ПАСПОРТ ДОСТУПНОСТИ

**Муниципальное бюджетное общеобразовательное
учреждение г. Астрахани «Лицей №3»**

АКТ ОБСЛЕДОВАНИЯ
объекта социальной инфраструктуры
К ПАСПОРТУ ДОСТУПНОСТИ ОСИ
№ 31-07 от 19 июля 2023 г.

Фото 3.8

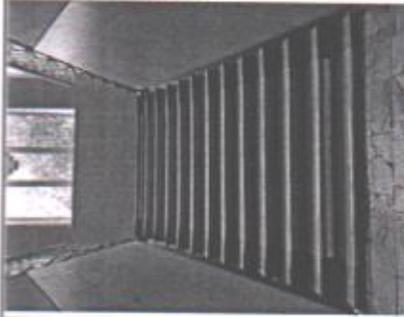
Лестница в коридоре:
- ширина марша - 2,35 м
- высота подступенка
0,15 м,
- ширина проступи 0,30 м.
Отсутствуют поручни

Установить поручни лестницы вдоль стен помещения согласно требованиям. Поручень следует располагать на высоте 0,9 м. Завершающие горизонтальные части поручня должны быть длиннее марша лестницы на 0,3 м и иметь травмобезопасное исполнение. (6.2.11 СП 59.13330.2020)

Оптимальным вариантом для охвата рукой являются поручни округлого сечения диаметром от 0,03 до 0,05 м. Расстояние в свету между поручнем и стеной должно быть не менее 0,045 м для стен с гладкими поверхностями и не менее 0,06 м для стен с шероховатыми поверхностями. (6.2.12 СП 59.13330.2020, ГОСТ Р 51261-2017)

Фото 5.2

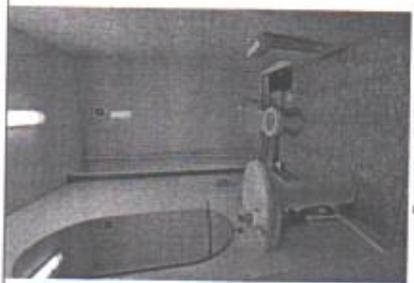
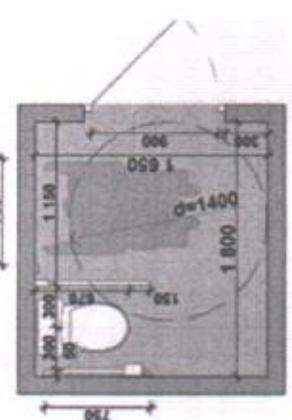
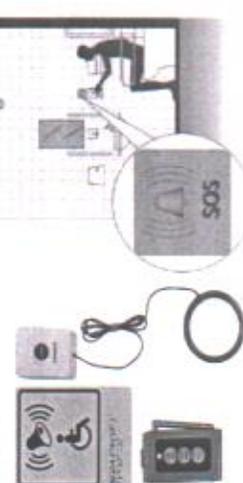
<p>Размер 1,5 x 2,3 м. Высота раковины-0,82м Размер помещения- 5.6x2м Отсутствует опорный поручень</p>	<p>К, О-н, О-в</p>	 <p>В ваннах комнатах и других местах общего пользования, где установлены раковины умывальников, установить поручни для опоры инвалидов при пользовании умывальниками. (п. 6.3.3; 8.13 СП 59.13330.2020; п. 5.2.8.2 -5.2.8.6 ГОСТ Р 51261-2017)</p> 	Текущий ремонт
			<p>Отсутствуют опорные поручни рядом с унитазом.</p>	<p>К</p>	<p>При адаптации установить опорные поручни вокруг унитаза.</p>	Текущий ремонт

<p>должно быть свободное пространство диаметром 1,4 м для разворота кресла-коляски. Двери должны открываться наружу.</p> 	<p>Текущий ремонт</p>
<p>Установить кнопку вызова персонала для оказания ситуационной помощи на расстоянии 0,8 м от уровня пола. Тактильно-визуальный знак обозначения кнопки вызова персонала для оказания ситуационной помощи должен размещаться над кнопкой вызова. Высота расположения верхнего края таких указателей должна быть 1,3 м от уровня поверхности. При наличии тактильно-визуальной информационной таблички и/или знака доступности объекта данный знак устанавливается под ними. (4.3.8.4 ГОСТ Р 52131-2019)</p> 	<p>Все</p>
<p>Отсутствует кнопка вызова персонала для ситуационной помощи</p>

Фото 1.3

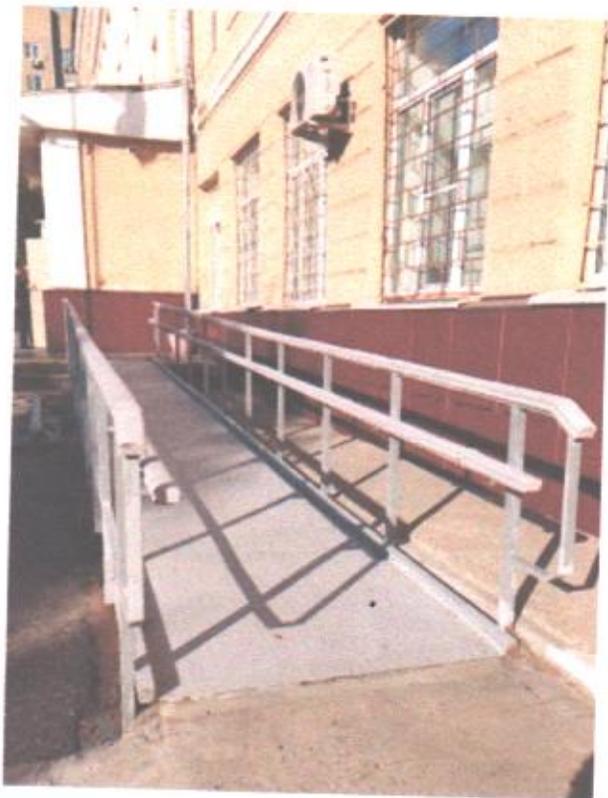
5				Отсутствуют предупреждающие тактильные наземные указатели (ТНУ) перед входом на территорию	С-п	Установить предупреждающие тактильные наземные указатели перед входом. Предупреждающие указатели должны иметь глубину - протяженность пересекаемой части от 500 до 600 мм и рифления следующего типа: - усеченные конусы, усеченные купола или цилиндры, расположенные в линейном порядке, используемые для обустройства перед лестницами и дверями предупреждающих ТНУ, разрешающих движение в прежнем направлении с осторожностью. (4.1.6 ГОСТ Р 52875-2018 п.5.1.10 СП 59.13330.2020)	Текущий ремонт
				Путь (пути) движения на территории	К, О-н, С-п	 <p>Замечаний нет.</p>	
		 <p>Фото 1.2</p>	Покрытие пешеходного пути по территории объекта выполнено из твёрдого материала без неровностей.				
		 <p>Фото 1.3</p>	Лестница (наружная)	нет

Фото 3.14

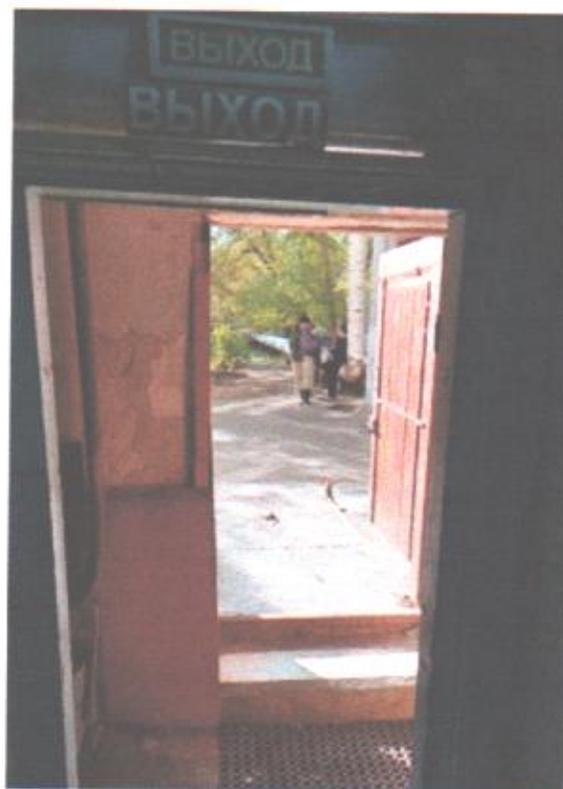
Пути эвакуации (в т.ч. зоны безопасности)	есть	 <p>Фото 3.14</p>	Краевые ступени лестницы не выделены контрастным цветом (желтым).	С-ч	 <p>Выделить цветом (или фактурой) краевые ступени лестницы (проступи) путем нанесения одной или нескольких полос, контрастных с поверхностью ступеней, (например, желтого цвета), имеющих общую ширину в пределах 0,08-0,1 м. Расстояние между контрастной полосой и краем проступи - от 0,03 до 0,04 м. (п.5.1.12 СП 59.13330.2020).</p> 	Текущий ремонт
			 <p>Фото 3.15</p>	Двери эвакуационного выхода одностворчатая распашная. Ширина дверного проема в свету 0,9 м. Высота порога эвакуационного выхода - 0,11м	К, О-н	<p>Обеспечить высоту порога эвакуационной двери не более 0,014м (п. 6.1.5 СП 59.13330.2020). До момента адаптации дверного проема оборудовать дверной проем мобильными пандусами. Например:</p>	Текущий ремонт
